חוות דעת מומחה

כתובת: שדרות המאירי

תאריך ביקור בנכס: 21/01/2025

סוג הנכס: דירת מגורים, 3 חדרים בבניין העובר תמ"א 38- לקראת סיום עבודות הבנייה.

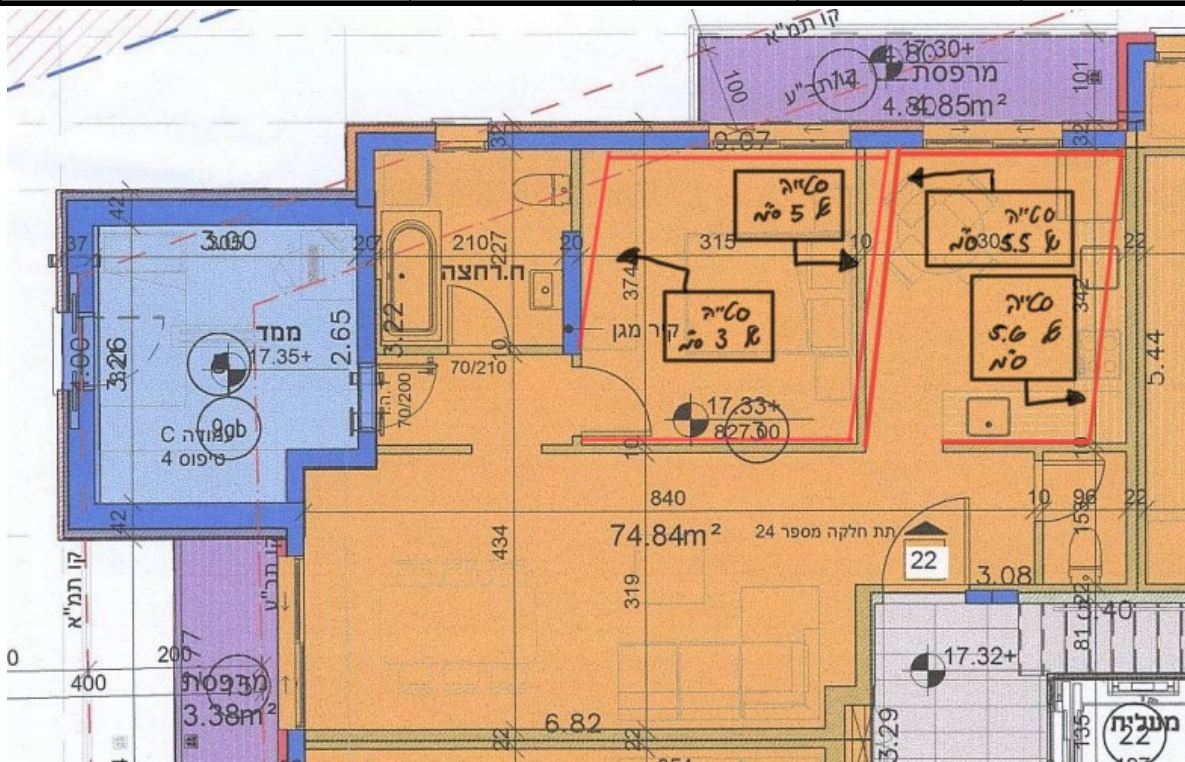
נמדדו סטיות בקירות המטבח. לפי צירים שנפרסו בדירה, נמצא כי 2 קירות נבנו בסטייה זוויתית משמעותית מצירי הבית: 1.1 ממצא קיר אחד בסטייה של 5.5 ס"מ. קיר שני בסטייה של 5.6 ס"מ. שני קירות נוספים נמצאו בטווח התקין.	
מיקום מטבח	
קיר מספר 1: מדובר בקיר המפריד בין דירות ולכן לא ניתן לסתת או לפגוע בחתך המחיצה. נדרש לבצע טיוח מחדש של הקיר, בהתאם למפרט מספק החומרים ולדרישות התקן, על מנת לצמצם את הסטייה ולהבטיח גימור תקין. קיר מספר 2: מדובר בקיר המפריד בין המטבח לחדר השינה. יש לפרק את המחיצה ולבנות אותה מחדש, על מנת לתקן את הסטיות בשני החדרים הסמוכים. חלופה: במידה ולא ניתן לתקן את הסטייה באמצעות הפירוק והבנייה, יש להיוועץ בשמאי מוסמך לצורך חישוב ירידת הערך הנגרמת כתוצאה מהסטייה.	המלצה
הערה תוכנית המציגה את המצב המתוכנן לעומת המצב הקיים מצורפת לדוח. ייתכנו סטיות קלות במדידה עקב חפצים רבים, לכלוך, פסולת ותאורה לקויה שהקשו על הבדיקה.

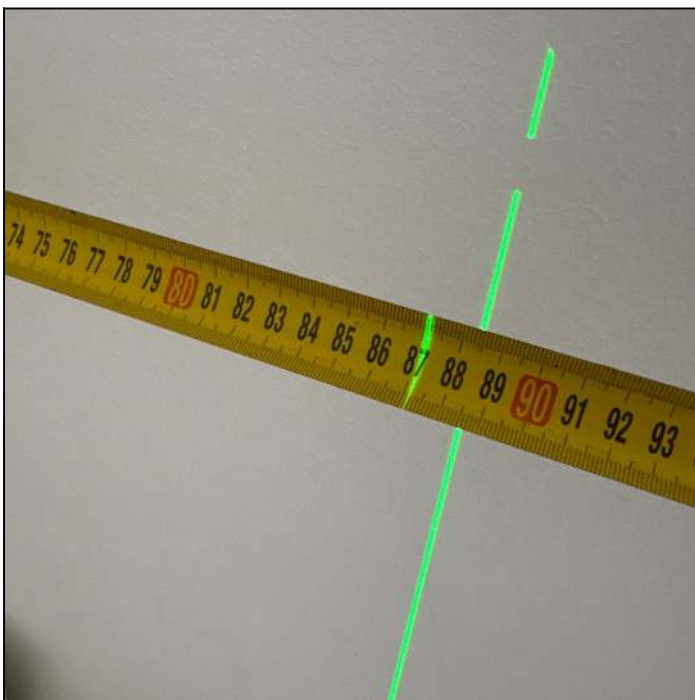
נמדדו סטיות בקירות חדר השינה. לפי צירים שנפרסו בדירה, נמצא כי 2 קירות נבנו בסטייה זוויתית משמעותית מצירי הבית: 1.2 ממצא קיר אחד בסטייה של 3 ס"מ. קיר שני בסטייה של 5 ס"מ. שני קירות נוספים נמצאו בטווח התקין.	
מיקום חדר שינה 1 בהתאם לממצאים: קיר מספר 2: יש לפרק את הקיר ולבנות אותו מחדש, תוך הקפדה על יישור הקיר וצמצום הסטייה בשני החדרים הסמוכים. המלצה קיר מספר 3: לאחר בניית המחיצה, יש לבדוק את האפשרות לצמצום הסטייה באמצעות טיוח, וזאת מבלי לפגוע במידות המכר. במידה ולא ניתן לצמצם את הסטייה באמצעות טיוח, ולא ניתן לפרק את הקיר, יש לפנות לשמאי לצורך חישוב ירידת הערך הנגרמת כתוצאה מהסטייה.	
הערה תוכנית המציגה את המצב המתוכנן לעומת המצב הקיים מצורפת לדוח. ייתכנו סטיות קלות במדידה עקב חפצים רבים, לכלוך, פסולת ותאורה לקויה שהקשו על הבדיקה. תמחור עבור 2 הסעיפים העוסקים בסטיית הקירות.	
מחיר 12,100 ש"ח (מחיר ליחידה: 12,100 ש"ח, כמות: 1 קומפ')

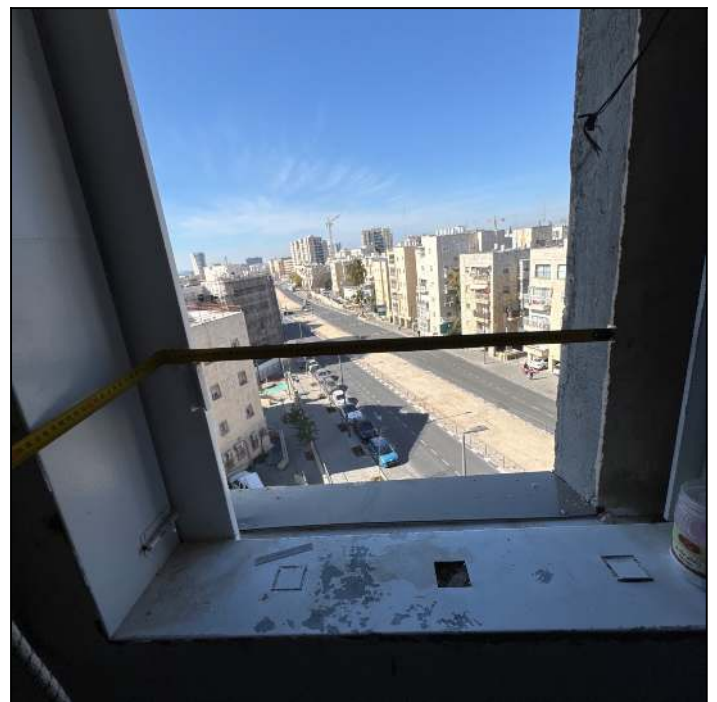
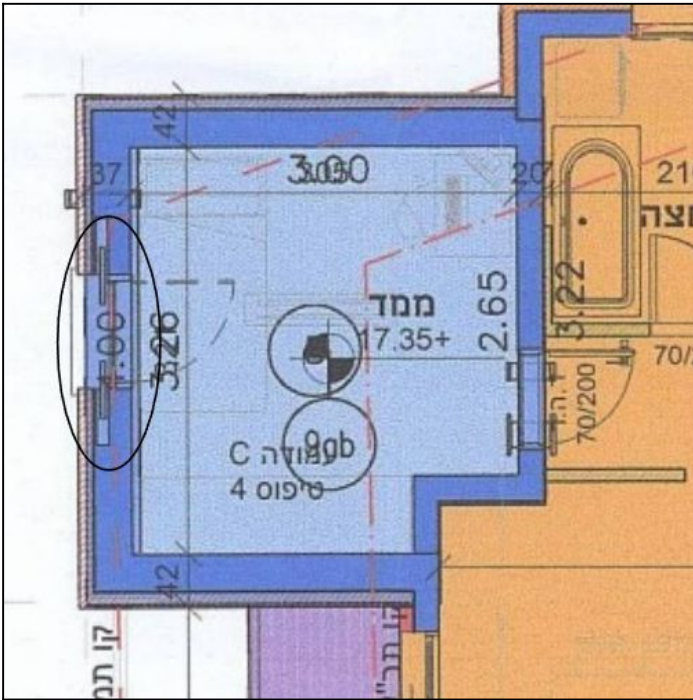
1.3 ממצא	חלון הממ"ד הותקן בסטייה ואינו עומד בקו אחד עם חלונות הממ"ד בחזית. על מנת לבצע את החזית בהתאם לתוכנית בוצע חיפוי אבן הנכנס לתוך שטח החלון ומקטין אותו. נמדדה סטייה של 28 ס"מ (280 מ"מ) בהתקנת החלון.
מיקום	ממ"ד
המלצה	יש לפרק את חלון הממ"ד ולהתקינו על פי תוכנית הממ"ד והחזית. במידה ולא ניתן לפרק את החלון יש להיוועץ בשמאי לצורך חישוב ירידת ערך. בנוסף- יש לבדוק את ההשלכות של הסטייה על תפקוד החלון (פתיחה, סגירה, ואטימות), ובמידת הצורך לבצע התאמות או תיקונים מקומיים.

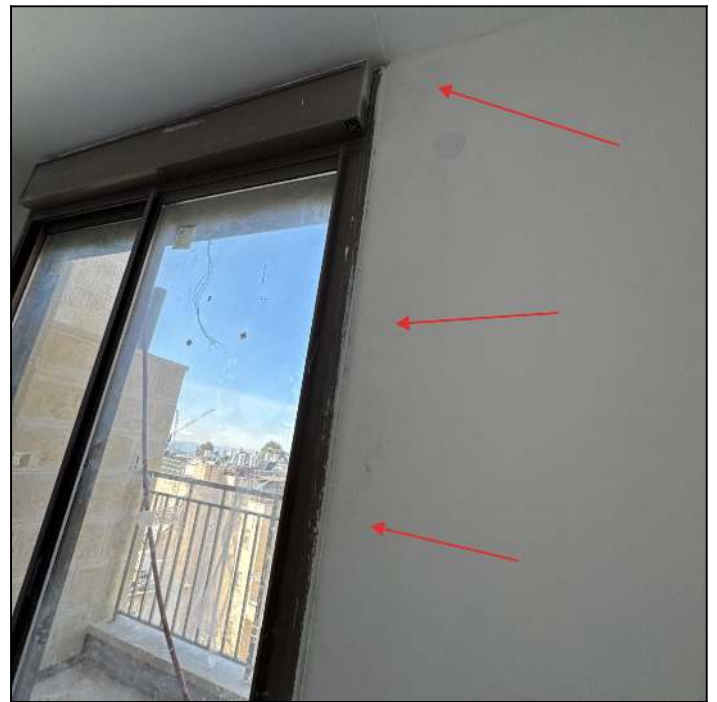
2.3 ממצא	נמצאה רטיבות סביב חלון הוויטרינה, ככל הנראה כתוצאה מאיטום לקוי של החלון, דבר המאפשר חדירת מים.
מיקום	חדר דיור (סלון)
המלצה	נדרש לבדוק את האיטום סביב חלון הוויטרינה, כולל המשקוף העיוור, לאתר את מוקדי הכשל, ולבצע איטום מחדש באמצעות חומרים מתאימים. לאחר השלמת האיטום, יש לבצע תיקוני טיח וצבע באזורים שנפגעו מהרטיבות. הנחה העבודה - בעת הבדיקה היה ניתן לראות שלא בוצע איטום בין המשקוף העיוור למבנה (בחלון אחר) ולכן סביר להניח שיכולים לעבור מים דרך רכיב זה.
הערה	תמחור (משוער) עבור פירוק הוויטרינה והשלמת איטום במשקוף העיוור. בטרם פירוק מלא יש לוודא השערה זו ע"י פתיחה חלקית בקיר.
מחיר	4,700 ש"ח (מחיר ליחידה: 4,700 ש"ח, כמות: 1 קומפ')

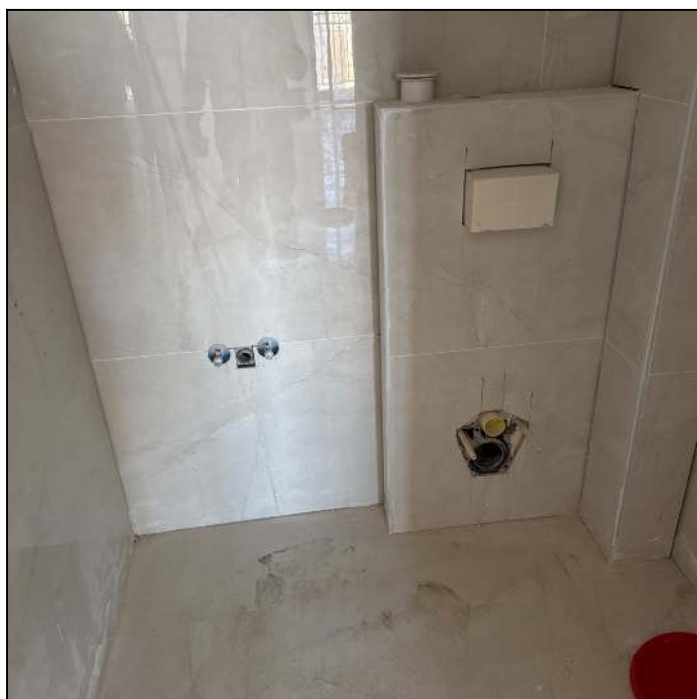
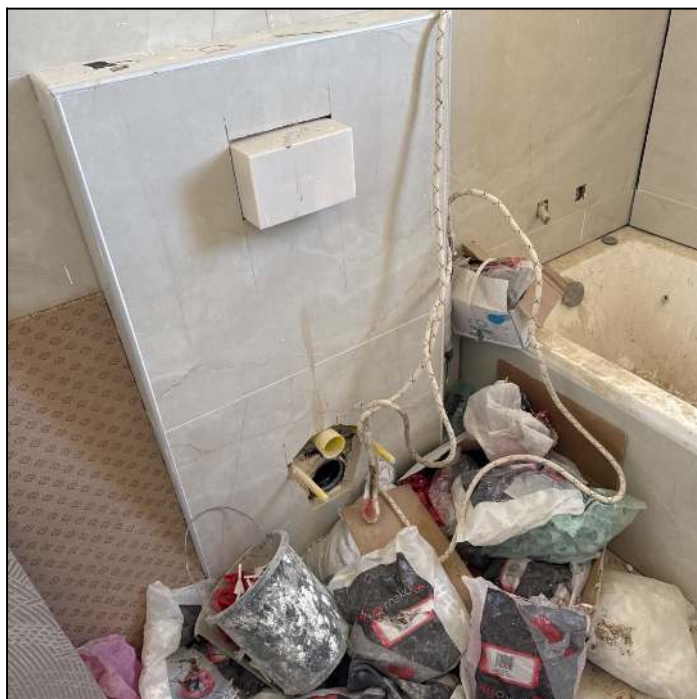
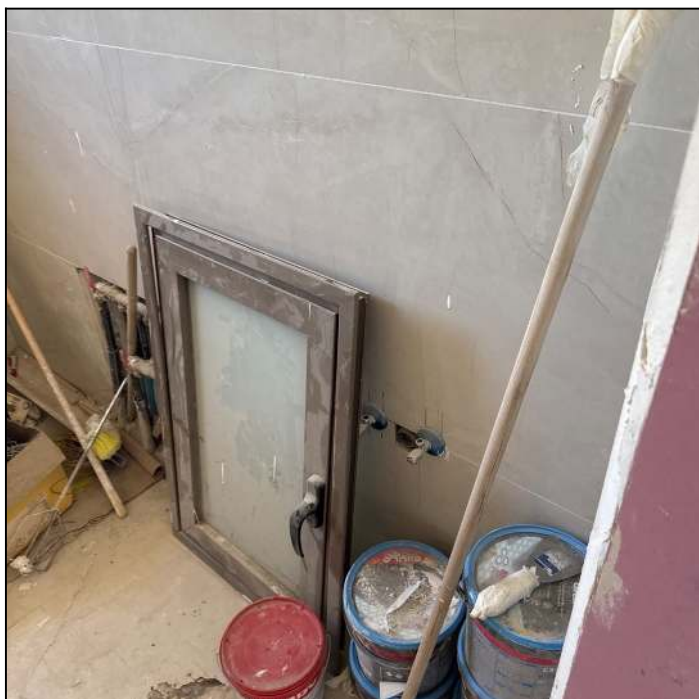
5.1 ממצא	האמבטיה נמצאה מלוכלכת באופן שאינו מאפשר ביצוע בדיקה יסודית למצב הפנימי שלה.
מיקום	חדר רחצה כללי
המלצה	נדרש לנקות את האמבטיה באופן יסודי, ולאחר מכן לבדוק את מצב האמבטיה לצורך זיהוי פגמים, שריטות או נזקים אחרים. במידת הצורך, יש לבצע תיקונים או החלפה בהתאם לממצאים.

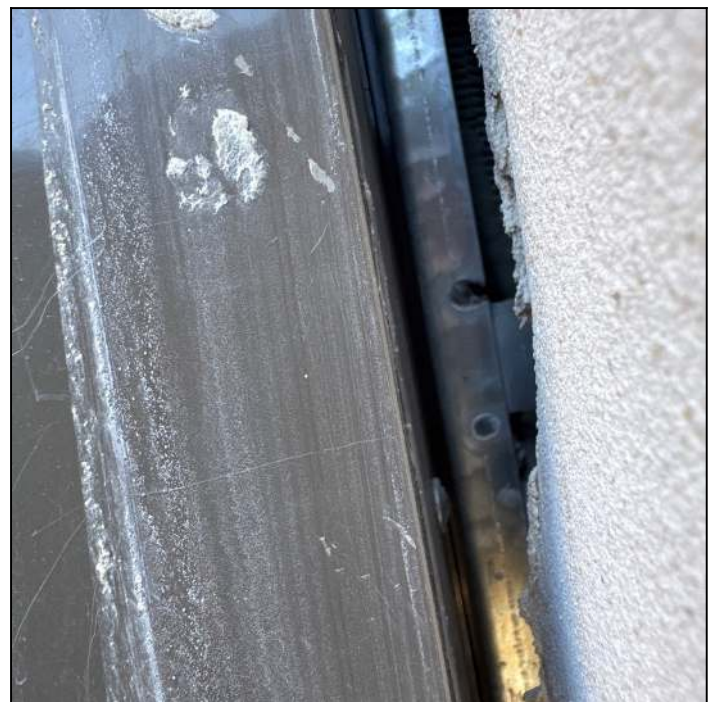
- לא בוצע מילוי בין המשקוף העיוור למבנה.
- לא בוצע איטום בין המשקוף העיוור למבנה.
- לא בוצע איטום בין החלון למשקוף העיוור.
- חלקי משקוף עיוור בולטים מחיפוי האבן.
- בהתחשב בליקויים שנצפו, סביר להניח שעיוור המשקוף העיוור לא בוצע בהתאם לדרישות התקן.

יש לפרק את חלון האלומיניום.
במידה והמשקוף העיוור תואם בגודלו לדרישות, יש לבצע ביטון, עיגון ואיטום מחדש בצורה מקצועית, ולאחר מכן להתקין את מערכת האלומיניום.

במידה והמשקוף העיוור אינו מתאים לדרישות ולמוזמן, יש להחליפו במשקוף עיוור תקני.

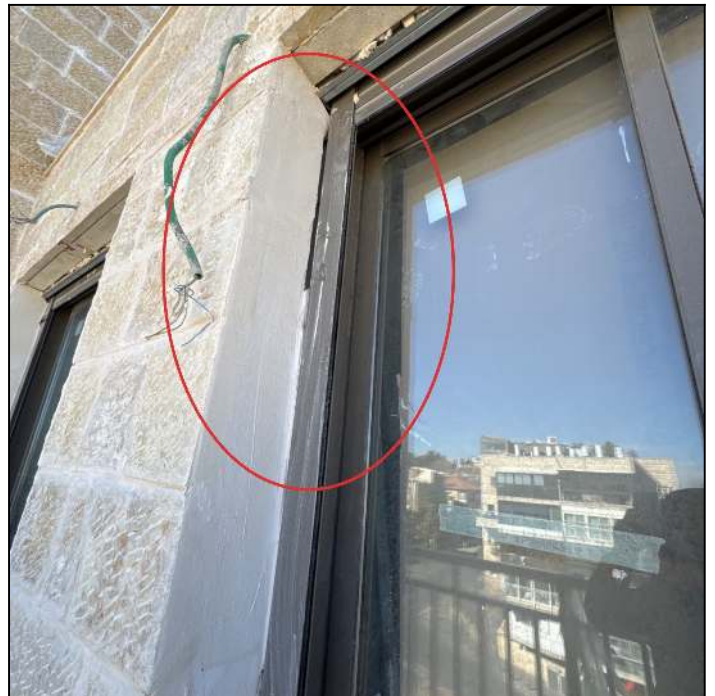
כנ"ל סעיף קודם.	6.2 ממצא
חדר שינה 1	מיקום

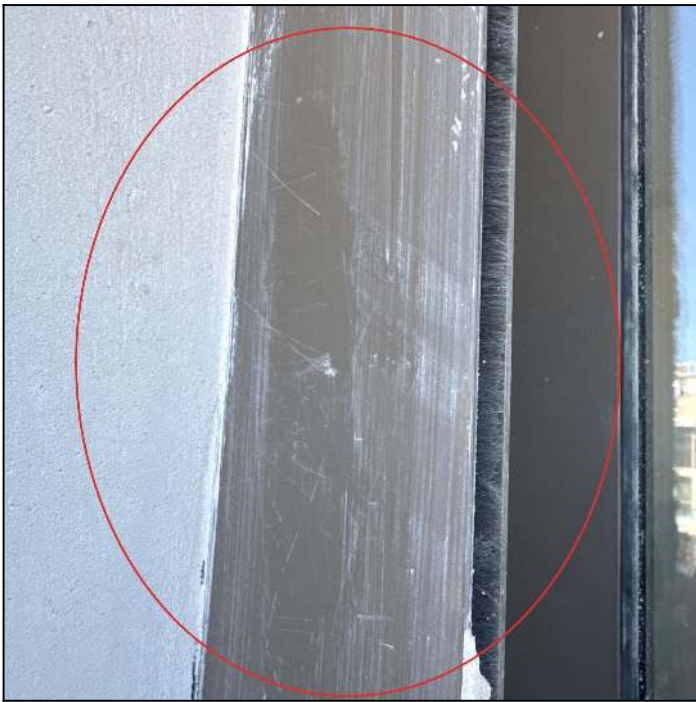
6.4 ממצא חלונות האלומיניום בדירה נמצאו מלוכלכים ומלאים בשאריות חומרי בנייה. בנוסף, נצפו שריטות רבות ופגמים על גבי פרופילי האלומיניום.	
מיקום כלל הבית	המלצה נדרש לנקות את חלונות האלומיניום באופן יסודי ולהסיר את כל שאריות חומרי הבנייה. כמו כן, יש לתקן את השריטות והפגמים באמצעות ליטוש וציפוי מחדש, או להחליף את הפרופילים הפגומים במידת הצורך.
הערה תמחור יעודכן בסיום העבודות במידת הצורך.	תקן ת"י 4068

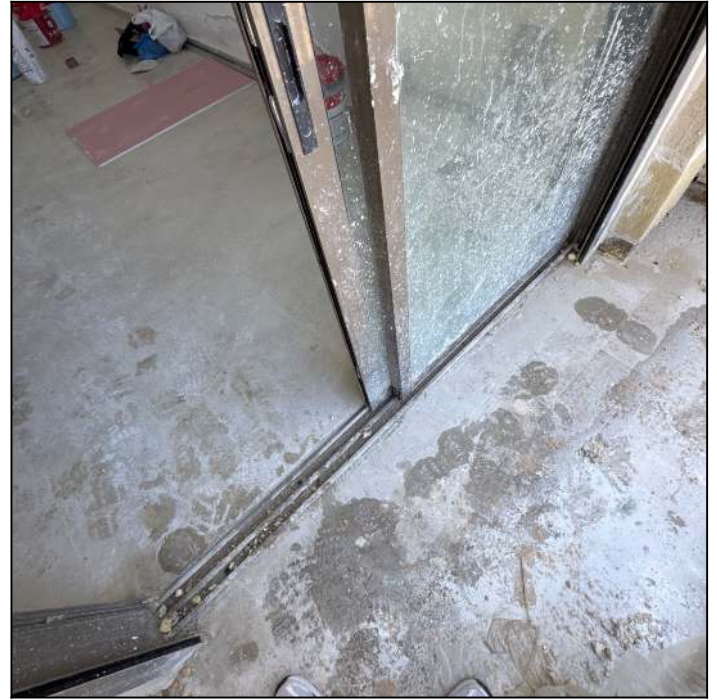
7.1 ממצא	ריצוף המרפסת גבוה ביחס לחלונות האלומיניום, כך שנקודת הניקוז של מסילות הוויטרינה קבורה מתחת לריצוף. בנוסף, מסילות התריס חודרות דרך הריצוף, דבר שעלול לגרום לחדירת מים לשכבת המילוי. ככל הנראה חלונות האלומיניום הותקנו לפני הריצוף.
מיקום	מרפסת שמש
המלצה	אם קיים פרט כלשהו המאשר את גובה הריצוף ביחס למערכת האלומיניום יש לספק לדייר. אך בכל מקרה מסילות התריס לא יחדרו מתחת לריצוף! נדרש לפרק את הריצוף במרפסות, לבצע התאמה של גובה הריצוף כך שיתאים למפלס הנדרש ולא יכסה את ניקוז המסילות. יש לרצף מחדש תוך הקפדה על יצירת שיפועים נכונים לנקז (לפחות 1%).
הערה	עבור 2 המרפסות.
מחיר	4,700 ש"ח (מחיר ליחידה: 4,700 ש"ח, כמות: 1 קומפ')

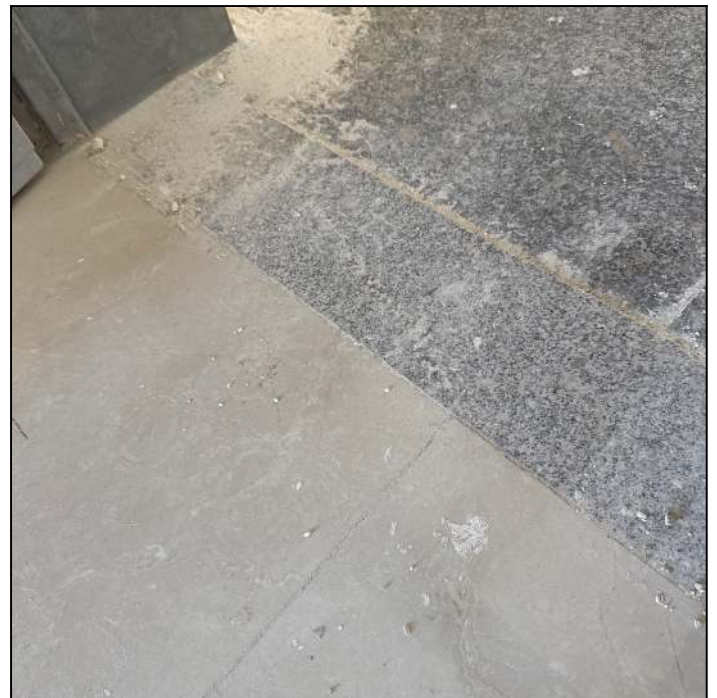
7.3 ממצא על מנת למנוע חדירת מים משטח משותף אל תוך הדירה, יש צורך ביצירת סף מדורג בכניסה לדירה. הסף יהיה עד 20 מ"מ בהתאם לתקנות התכנון והבנייה.	
מיקום מבואת כניסה	המלצה נדרש להתקין סף מדורג בכניסה לדירה, בגובה של עד 20 מ"מ (ממליץ 8 מ"מ), בהתאם לדרישות תקנות התכנון והבנייה. במיקום המסומן סמוך לדירה נמדד הפרש גבהים בין האריחים הסמוכים. לצורך יצירת סף מדורג תקני, ניתן לפרק את האריח הקרוב ביותר לדירה ולהתקינו מחדש בצורה מפולסת, תוך הנמכה של מספר מילימטרים בהתאם לצורך.
מחיר 500 ש"ח (מחיר ליחידה: 500 ש"ח, כמות: 1 קומפ')

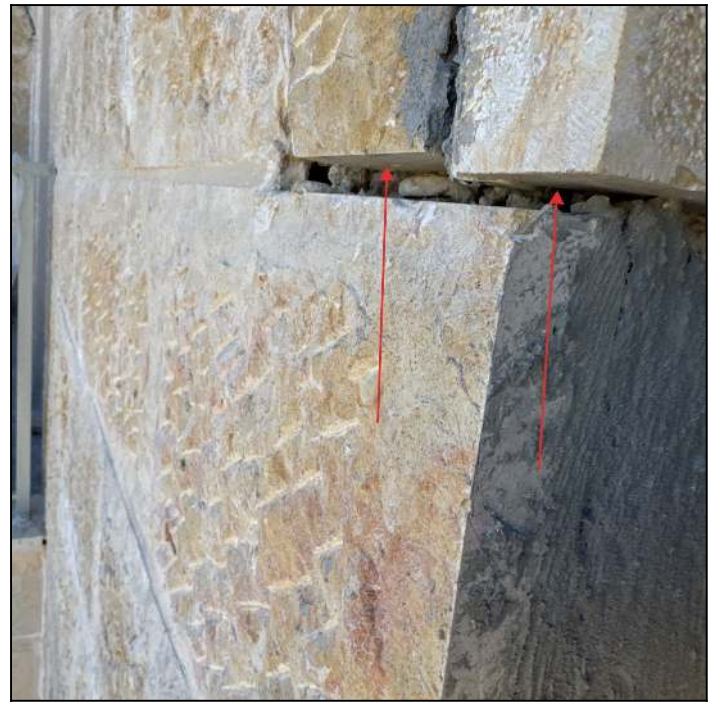
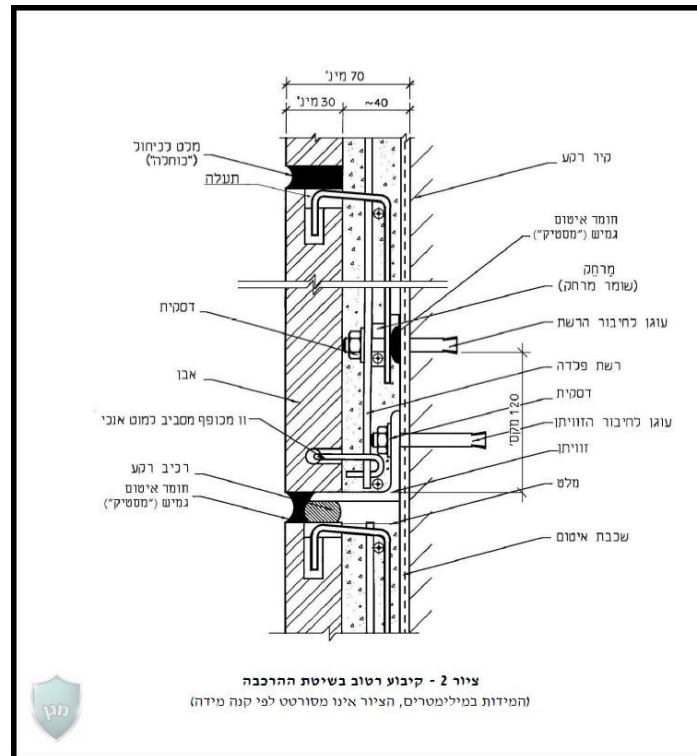
נצפו אבנים ללא עיגון מתאים כנדרש בתקן המתייחס לשיטה הרטובה. לפי התקן, כל אבן צריכה להיות מעוגנת עם מספר סיכות בהיקף האבן בהתאם להנחיות התקן.
ליקוי זה מהווה סכנה בטיחותית חמורה, שכן קיים חשש לנפילת אבנים.

המלצה יש להזמין בדיקת מעבדה לבדיקה מדגמית של חיפוי האבן.
המשך טיפול לאחר ובהתאם לתוצאות הבדיקה.

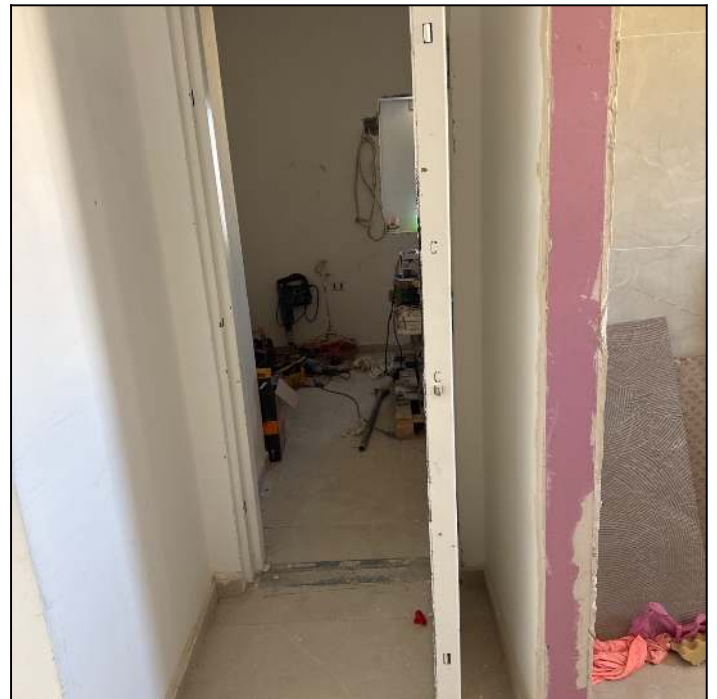
11.1 ממצא	בעת הבדיקה לא היה ניתן לנעול את דלת הממ"ד מסוג דלת רסיסים. בניגוד לדרישת התקן המגביל לכוח מירבי של 20 ק"ג. בנוסף לא נמצאה ידית הדלת.
מיקום	ממ"ד
המלצה	יש לכוון את דלת הממ"ד כך שתעמוד בדרישות תקן 4422 סעיף 4.6 המצורף. בסיום העבודות יש לחזור על הבדיקות המצוינות בתקן לרבות סעיף 4.1.4.3 "בדיקת אטימות". ובנוסף- יש להשלים ידית.
תקן	[תקן 4422 חלק 3] [תקן 4422 חלק 2]
מחיר	650 ₪ (מחיר ליחידה: 650₪, כמות: 1 קומפ')

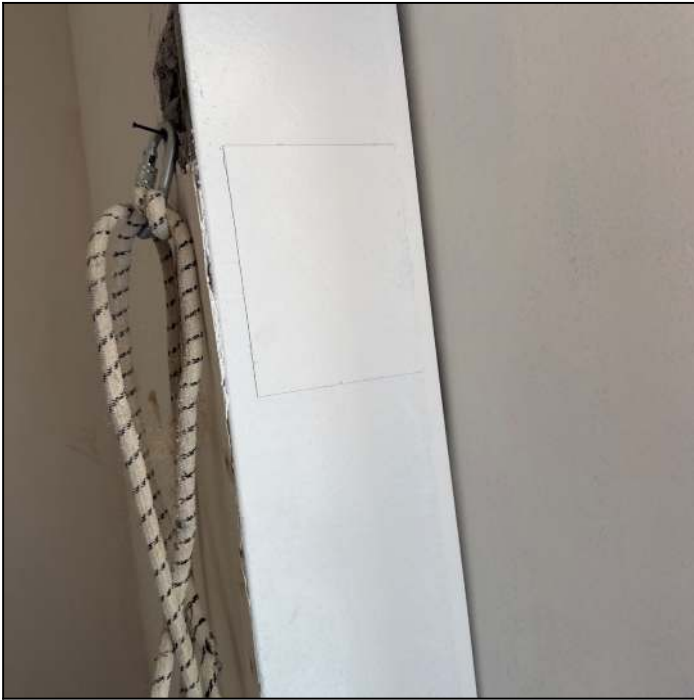
11.2 ממצא	נראו שאריות צבע על גבי אטם הממ"ד בניגוד להגבלות בת"י 4422.
מיקום	ממ"ד
המלצה	יש להחליף את האטם ולבצע בדיקת אטימות לממ"ד.
תקן	ת"י 3.2.5 - הגבלות בצביעה.
מחיר	200 ש"ח (מחיר ליחידה: 200 ש"ח, כמות: 1 קומפ')

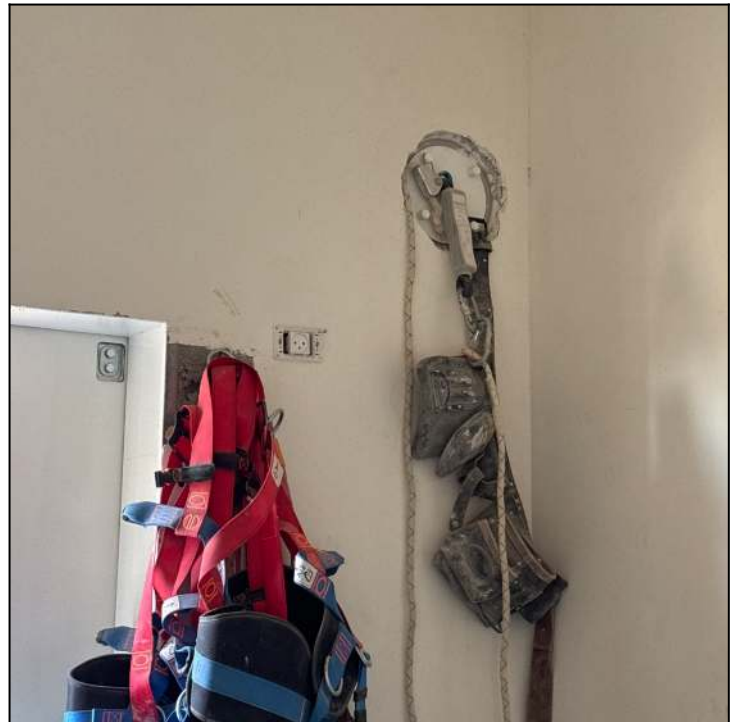
12.1 ממצא	לא הותקנה מערכת לסינון אוויר בממ"ד.
מיקום	ממ"ד
המלצה	נדרש להתקין מערכת סינון אוויר במרחב המוגן
מחיר	1,600 ש"ח (מחיר ליחידה: 1,600 ש"ח, כמות: 1 יח')
